Beurteilung Arealüberbauung Mülibach Richterswil

Ausgangslage

Modell

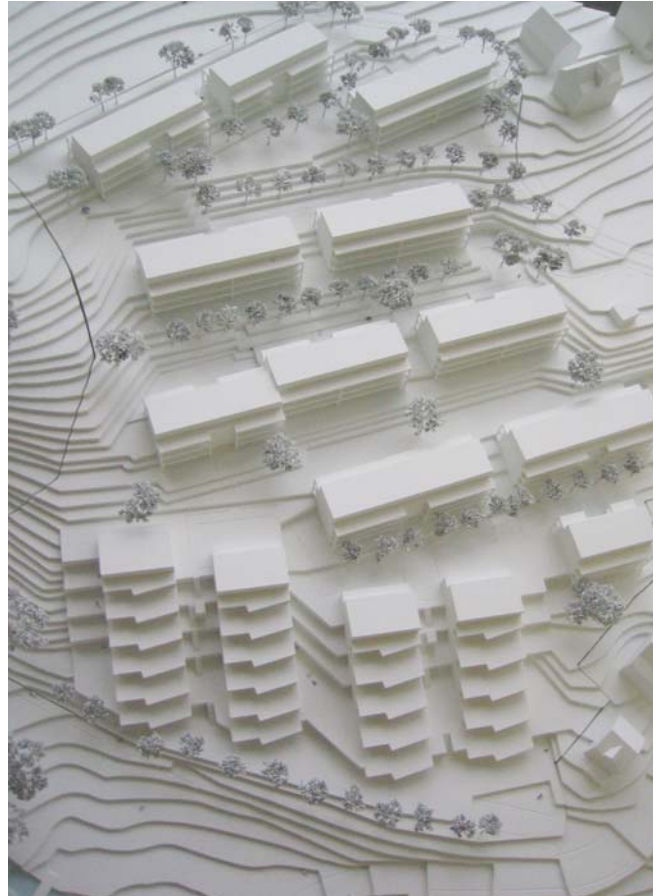
Die bauliche Umgebung ist gekennzeichnet durch eine weitgehend lockere Bebauung des Quartiers in offener und überwiegend zweigeschossiger Bauweise. Namentlich die nördlich an das Areal grenzende Gebäudereihe an der Mülibachstrasse sowie die alte Gebäudegruppe Neuhus sind Bauten, auf welche die Arealüberbauung massstäblichen Bezug zu nehmen hat.

Die Verteilung der Baumassen folgt weitgehend dem Verlauf der Höhenkurven. Die projektierte Bebauung wirkt als Ganzes im Vergleich zur bestehenden Bebauung eher zu dicht. Auch weichen die projektierten Gebäudelängen der Mehrfamilienhäuser deutlich vom vorherrschenden Muster ab. So betragen diese mit bis zu 38 m gut das Doppelte der im näheren Bereich der W2 vorkommenden grössten Längen. Die vorgesehene kubische Gliederung wäre mit kürzeren Gebäudelängen und mit mehr seitlichen Zwischenräumen zwischen den Gebäuden quartierverträglicher.

Die Flachdachform findet in der Nähe zwar nur vereinzelte Entsprechung, weil das Schrägdach bei der vorhandenen Bebauung deutlich überwiegt. Sie lässt sich jedoch bei der vorliegenden Konzeption besser in die Hangsituation einordnen als die Schrägdachform, weil die Gesamthöhe kleiner ist. Die Flachdächer sollten im Interesse einer möglichst guten landschaftlichen Einordnung begrünt werden.

Die Anforderungen sind noch nicht ausreichend erfüllt. Das Projekt ist im Sinne der Erwägungen zu verbessern (kürzere Gebäudelängen, Flachdachbegrünung).

Der Grundkubus der Mehrfamilienhäuser ist einfach und klarlinig. Die Variation der Längen in Abhängigkeit der Wohnungsgrössen ist belebend. Die angefügten Balkone sind geschickt konzipiert. Die Zäsur der vor den Treppenhäusern unterbrochenen Balkone gliedert die Gebäude in ansprechender Art. Infolge der hangparallelen Riegelwirkung ist jedoch der Zusammenbau zweier Mehrfamilienhäuser mit einer Gesamtlänge von fast 60 m nicht vertretbar.

Die Volumetrie der Terrassenhäuser entspricht der typischen Art dieser Bauform. Die jeweils zweigeschossigen obersten Wohneinheiten mit Attikageschossen sind zwar räumlich und formal gut auf die Volumetrie der Mehrfamilienhäuser abgestimmt. Hingegen vermag die Terrassierung im baulichen Kontext nicht zu überzeugen. Würden anstelle der Terrassenhäuser Mehrfamilienhäuser vorgesehen, liesse sich das einzelne Gebäude besser in die Zeile einbinden und dafür die Reihe der bestehenden Einzelbauten entlang der Mülibachstrasse fortsetzen.

Die Anforderungen sind mit Verbesserungen im Sinne der Erwägungen erfüllbar (kein Zusammenbau MFH, MFH statt Terrassenhäuser).

Die der Gebäudehöhe zugrunde liegende Dachprofilinie ist u. E. nicht zulässig, weil sie sich auf die Ebene der Balkonvorderkante bezieht anstatt auf die volumenbildende Fassade mit Fenstern und Wärmedämmung.

- Mehrfamilienhäuser nicht zusammenbauen
- Terrassenhäuser überdenken, da diese Bebauungsform im Quartier eher fremd ist
- Tiefgarage-Rampen und Veloabstellplätze überdecken und Zufahrten als Mischflächen ausbilden
- Winterbesonnung der Eckzimmer mit seitlichen Fenstern verbessern
- Zusätzlichen Freiraum mit Spiel- und Aufenthaltsbereichen schaffen
